東海発電所及び東海第二発電所
周辺監視区域の変更に伴う
原子炉施設保安規定の変更認可申請について

2022年8月26日

日本原子力発電株式会社

1. 変更内容(変更及び工事概要(1/2))

第8図 廃止措置計画における線量評価地点

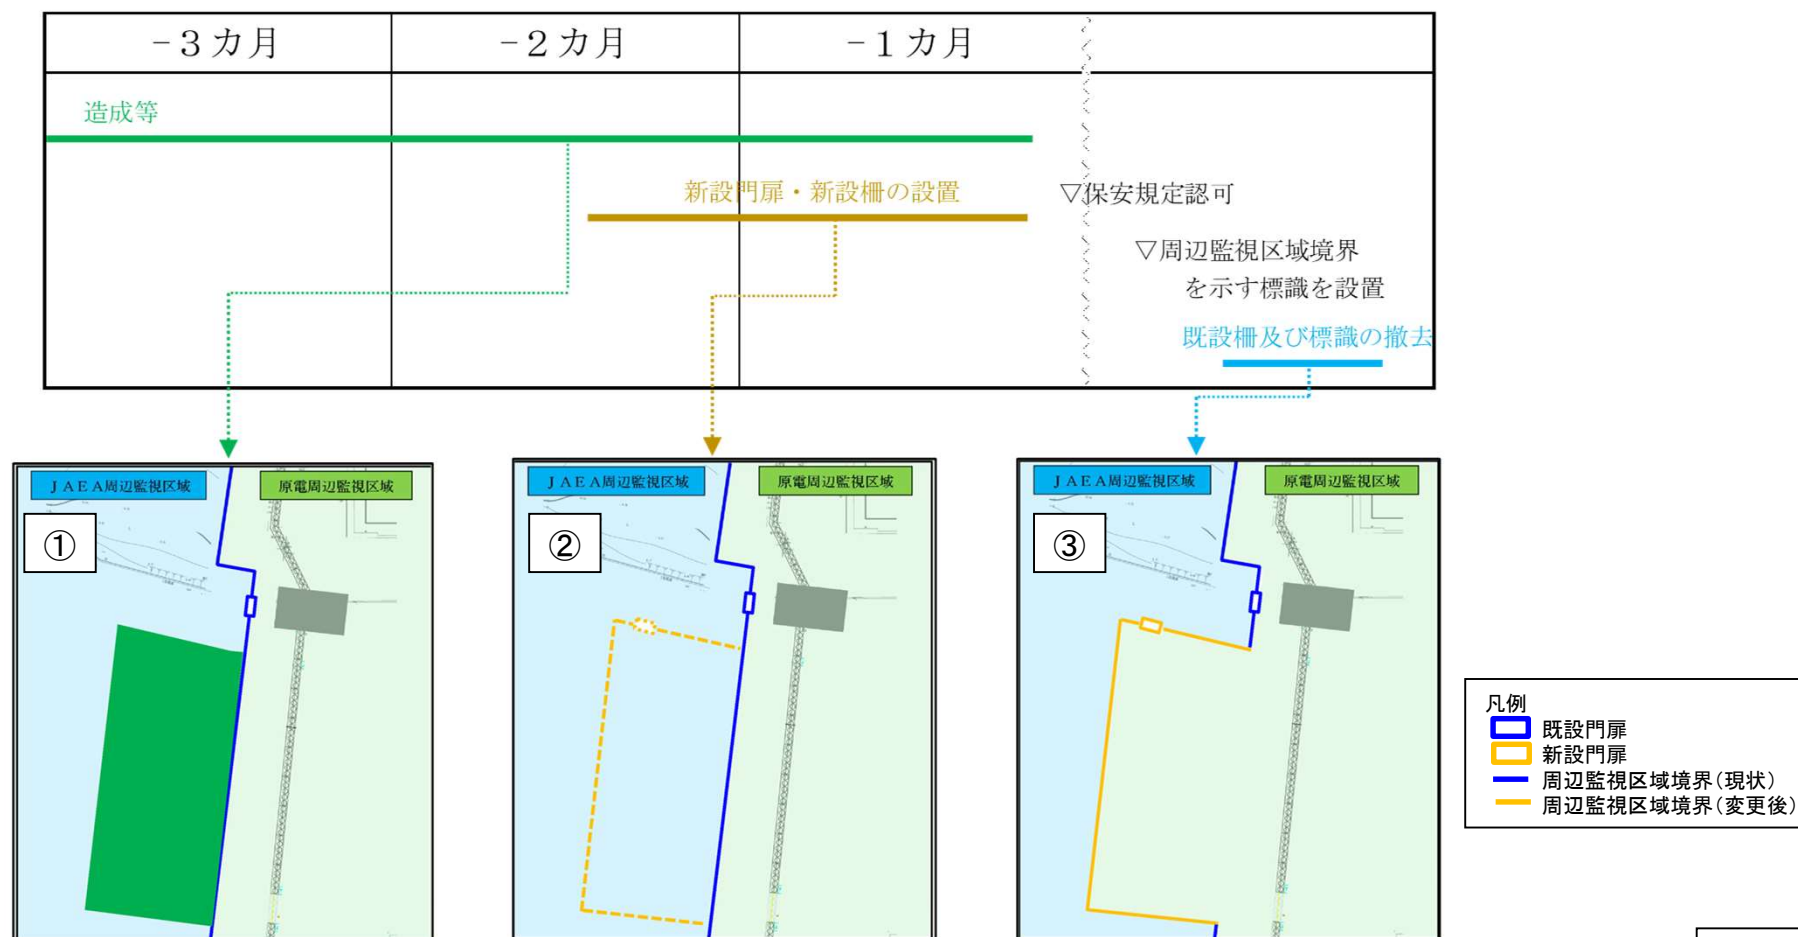
廃止措置計画	確認結果
本文及び添付書類の図	周辺監視区域境界は、本文及び添付書類の図の一部に使用されているものの、今回の周辺監視区域境界の変更は本文及び添付書類の記載事項に影響を与えるものではない。
添付資料三(平常時の線量評価結果)	<p>平常時における放射性気体廃棄物による線量評価地点は、方位別の陸側において相対濃度(χ/Q)が最大となる地点としているが、今回の周辺監視区域境界の変更は評価地点に係わらないことから、線量評価に影響を与えるものではない。(第8図)</p> <p>平常時の放射性固体廃棄物による線量評価地点は、使用済燃料冷却池建屋から最も近い周辺監視区域境界上としているが、今回の周辺監視区域境界の変更は評価地点に係わらないことから、線量評価に影響を与えるものではない。(第8図)</p>
添付書類四(事故時の線量評価結果)	事故時における線量評価地点は、実効線量が最大となる地点としており、今回の周辺監視区域境界の変更は評価地点に係わらないことから、線量評価に影響を与えるものではない。(第8図)

第10図 新設する門扉の設置正面図

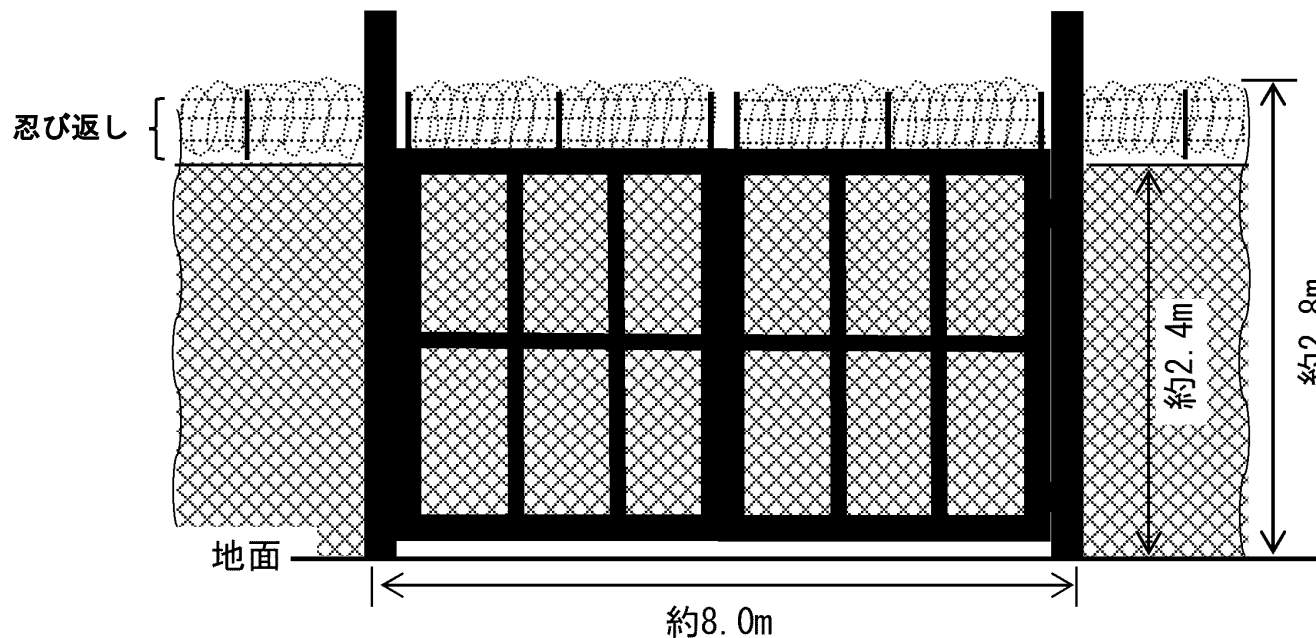
- ・安全性向上対策工事の過程でJAEAの道路を使用する場合に必要なため、変更した周辺監視区域境界の西側に新たに門扉を設けるが、管理については既存の発電所南側門扉と同じ扱いである。
- ・業務上立ち入る者以外の立入りを制限するため、周辺監視区域に出入りがある場合は、監視員を配置する。
- ・新設する門扉の正面図を第10図に示す。
